Numero di riferimento Dako: CAPA00475

Avviso volontario di sicurezza urgente per dispositivi medici

Figura 1. Immagine della valvola dello strumento Autostainer

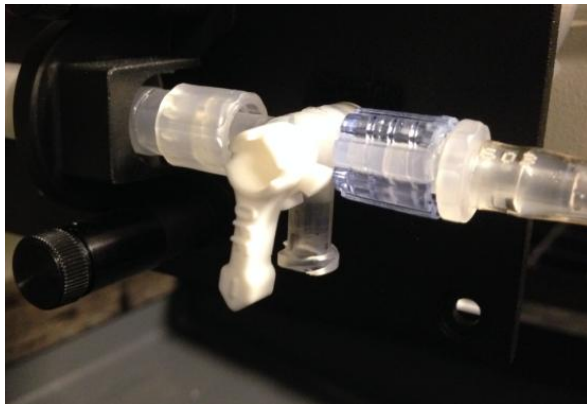
Dako ha rilevato che un'anomalia della valvola della siringa (vedi figura 1), in determinate circostanze, potrebbe causare in alcuni strumenti Autostainer la fuoriuscita eccessiva della soluzione tampone sulle posizioni 35 e 36 del vetrino (posizione del vetrino 34 per AS480), a causa della modalità stand-by della valvola su tali posizioni.

È possibile continuare ad utilizzare lo/gli strumento/i. Tuttavia, Dako raccomanda per precauzione di sospendere l'utilizzo dell'HerceptTest™ nelle posizioni 34, 35 e 36 dello slide rack, a seconda della marca e del modello utilizzato.

Dako ha riscontrato che l'installazione di un raccogli-gocce sotto la valvola rappresenta un'azione correttiva a lungo termine. Il Suo rappresentante locale Dako La contatterà non appena il raccogli-gocce sarà disponibile.
